Avis délibéré
de la Mission régionale d'autorité environnementale
Corse
sur le projet de centrale photovoltaïque flottante sur le territoire
de la commune de Cuttoli-Corticchiato (Corse-du-Sud)

N°MRAe
2023CORSE / PC 5

Figure 4 : identification des habitats sur l'aire d'étude du projet (source : étude d'impact, modifié)

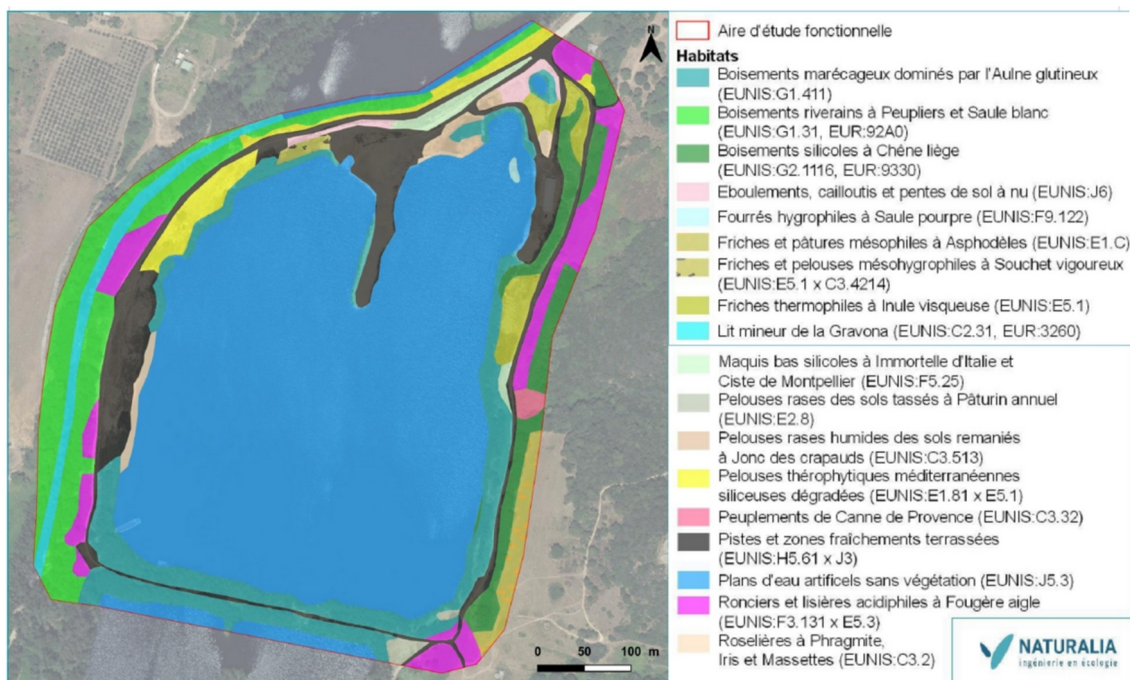
Plus de cinq hectares d'habitats ont été recensés comme zones humides sur les 30 ha prospectés dans l'aire d'étude fonctionnelle. Le projet s'implantant directement sur le bassin, il ne serait pas de nature à impacter ces zones humides, sauf ponctuellement (phase travaux et ponctuellement d'exploitation). Néanmoins, les installations au sol en phase d'exploitation et la construction des différents modules à terre impacteraient les zones humides identifiées au nord-est du bassin (voir figure suivante).

Figure 6 : cartographie des enjeux floristiques sur l'aire de projet (source : étude d'impact, modifié)

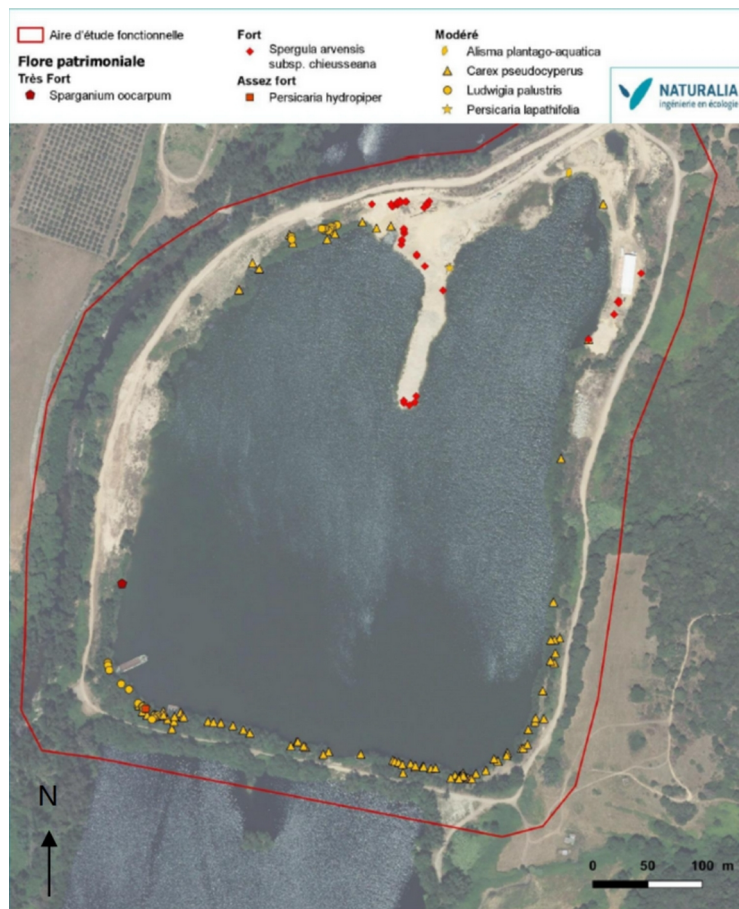
Les prospections floristiques ont été réalisées en deux journées de prospections : une en juin 2021 et une en octobre 2021. Cette pression d'inventaires est insuffisante au regard des espèces à floraison précoce identifiées dans l'analyse bibliographique¹⁰, comme les Sérapias à petites fleurs et négligé, les Isoètes de Durieu et épineux ou la Canche naine, qui sont toutes des espèces protégées au niveau national.

Les inventaires réalisés à l'été et l'automne n'ont pas mis en évidence la présence d'espèces protégées. Néanmoins, certaines espèces à enjeu ont été contactées, notamment le Rubanier hybride, la Spergulaire des champs et la Renouée poivre d'eau.

La MRAe recommande de compléter l'étude d'impact en renforçant la pression d'inventaires (notamment concernant les espèces à floraison précoce), afin de s'assurer que les impacts et par conséquent les mesures associées, aient été correctement identifiés et traités, et le cas échéant d'adapter les mesures prévues.

Figure 7 : représentation schématique de l'aménagement envisagé (source : étude d'impact et Google Maps)

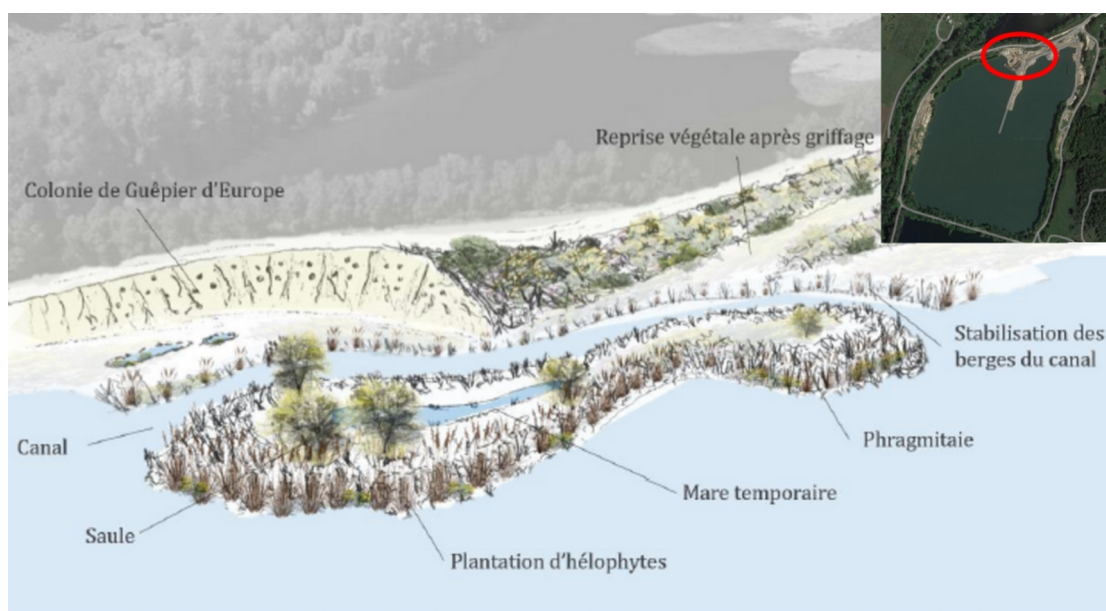
Le dossier prévoit également la restauration écologique d'une partie de la zone nord, par le biais d'un reprofilage des berges et la création d'un îlot (mesure de réduction R6). Si le non-maintien de la presqu'île au nord (supprimée à l'été 2022 dans le cadre de l'exploitation de la carrière) est regrettable au regard des nombreux enjeux faunistiques mais également floristiques qui y étaient liés, cette restauration permettrait de recréer une fonctionnalité écologique, au nord de site, favorable à plusieurs groupes taxonomiques. Un suivi de cette restauration écologique est prévu sur 30 ans afin de s'assurer de la réussite de la mesure.
